**Informe Consolidado de Solicitud de Aclaraciones, Rectificaciones y/o Ampliaciones a la Declaración de Impacto Ambiental del Proyecto "Proyecto Inmobiliario Modificación Praderas de lo Aguirre"**

Nombre del Titular : Inmobiliaria Praderas De Lo Aguirre S.A.  
Nombre del Representante Legal : Germán Alejandro Bartel Jeffery  
Dirección : Berna 4150 Of. A, Lo Barnechea

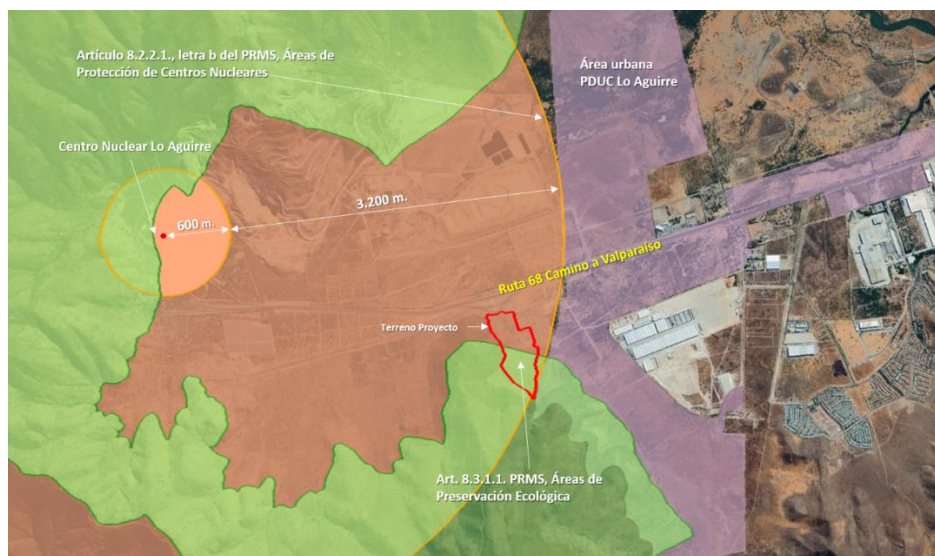
8.4. Se reitera al titular ampliar la información respecto de la seguridad nuclear del lugar considerando la zona de Baja Densidad en la cual se emplaza el proyecto, la cual no permite actividades de permanencia de personas, ni tampoco residenciales (Artículo 8.2.2.1., de Protección de Centros Nucleares, letra b, del PRMS), lo cual tiene como finalidad proteger la salud y la seguridad de las personas debido a la presencia del Centro de Estudios Nucleares Lo Aguirre.

Al respecto, se solicita tener presente lo indicado por la SEREMI MINVU RM en su Ord. N° 799 de fecha 06/03/2026, indica que:

*“La validez del mencionado permiso de edificación es determinante debido a que éste fue otorgado dos días antes que entrara en vigencia el Plan Regulador Metropolitano de Santiago (PRMS). Actualmente el proyecto tendría incompatibilidad con dicho IPT Intercomunal ya que el terreno se encuentra emplazado en un 100% en área de protección del Centro Nuclear Lo Aguirre, en la cual*

Imagen N° 1. Extraída de plano del Plan Regulador Intercomunal de 1960. El cual no se extiende al sector del área del proyecto. Se amplía imagen para visualizar referencias (Camino a Valparaíso-Ruta 68) y sector donde hoy se emplaza la vía Camino El Noviciado.

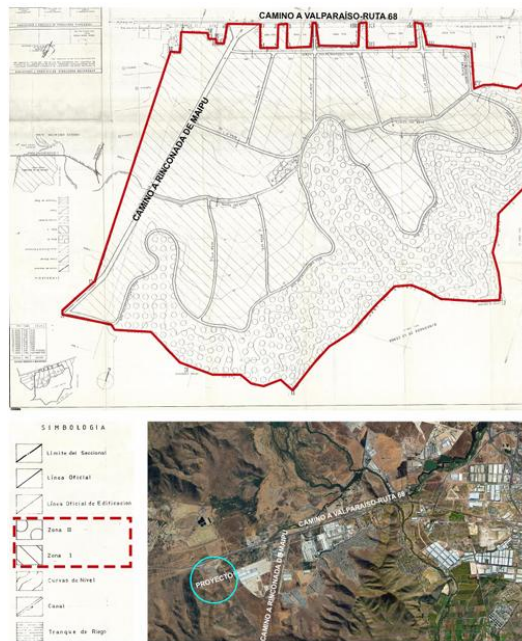
10.6. Con relación a la respuesta 10.2 de la Adenda, el titular declara que “*las normas urbanísticas aplicables al Proyecto no son las actualmente establecidas en el Plan Regulador Metropolitano de Santiago (“PRMS”), sino las establecidas para el área de expansión urbana del PIS y que se encontraban vigentes al momento de la aprobación de los Permisos de Edificación N°s. 306-94 y 307- 94, que permitían el uso de suelo residencial*”. Al respecto, se solicita un pronunciamiento a lo indicado por la IM de Pudahuel en su Ord. N° 1471 del 26/03/2026, que indica lo siguiente:

“(…)  
*debemos mencionar que el Plano Intercomunal de Santiago no determina normas para ese sector en específico (ver imagen 1) y tampoco lo hacen el D.S. N°169 de 1984 y D.S. N°10/1990, ya que este sector no se ubica dentro del PIS y sus modificaciones (ver imagen 2 y 3), si lo hace el plano previo al PIS, correspondiente al Plano Micro-Regional, Región IV B-Santiago-Chile de 1960 del Departamento Urbanismo y Vivienda, que determina que la zona corresponde a ‘satelite industrial agrícola Proyt’ (ver imagen 4).*

Imagen N°3. Extraída de plano del D.S. N°10/1990, que modifica el Plan Regulador Intercomunal de Santiago en zonificación y normativa industrial. Dicha zonificación abarca aproximadamente las áreas en color rojo y azul, que no corresponden al sector del proyecto "Praderas de Lo Aguirre".

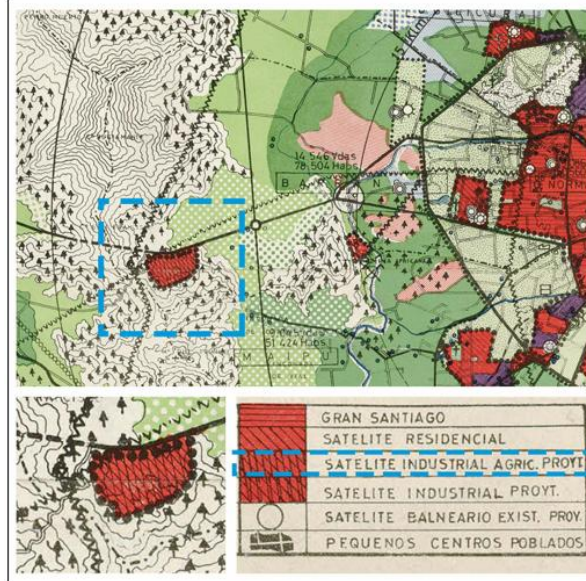
Conforme a lo anterior, **no se fundamenta compatibilidad territorial** al momento de la obtención del PE con los instrumentos de planificación territorial vigentes en la época.
